监理通知单

工程名称：安徽全柴动力股份有限公司 31MW 分布式光伏发电项目 编号：QCGF-ZHJL-A. 0. 7-039

事由：关于铸造厂区设备基础钢筋绑扎质量事宜

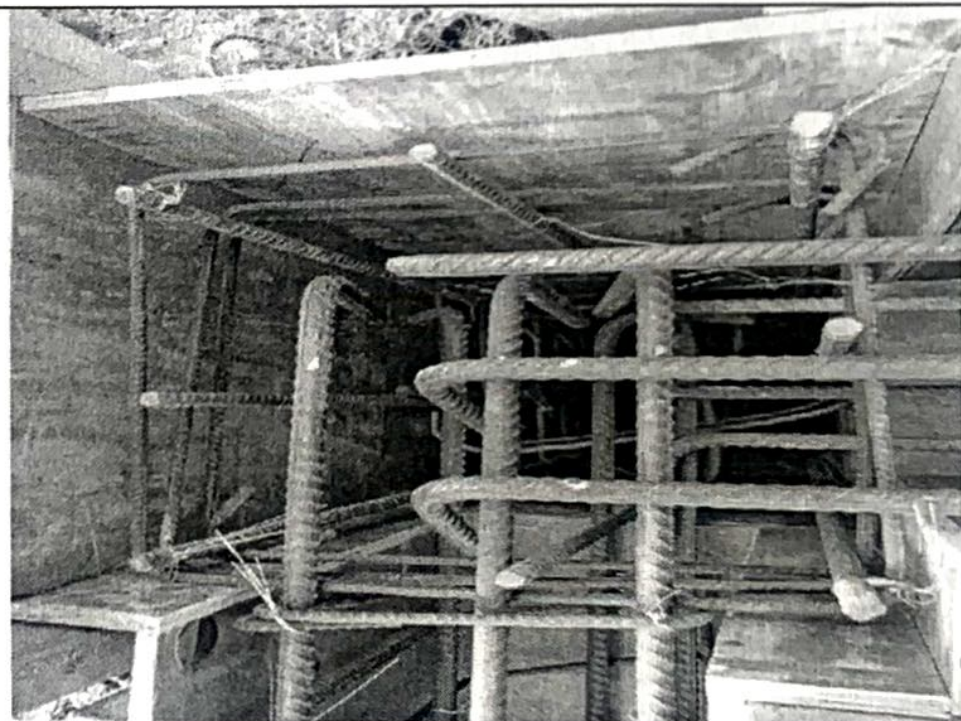
- 1、设备基础个别处钢筋保护层未达到设计要求，影响工程质量。
- 2、设备基础（SVG）个别处框架柱箍筋、拉筋绑扎不符合设计要求，影响工程质量。

钢筋保护层未达到设计要求

框架柱箍筋、拉筋未绑扎牢固

针对上述问题，望你单位立即按规范要求整改，确保工程质量，整改完成后报项目监理机构复查，复查合格后，方可进行下一道工序施工。
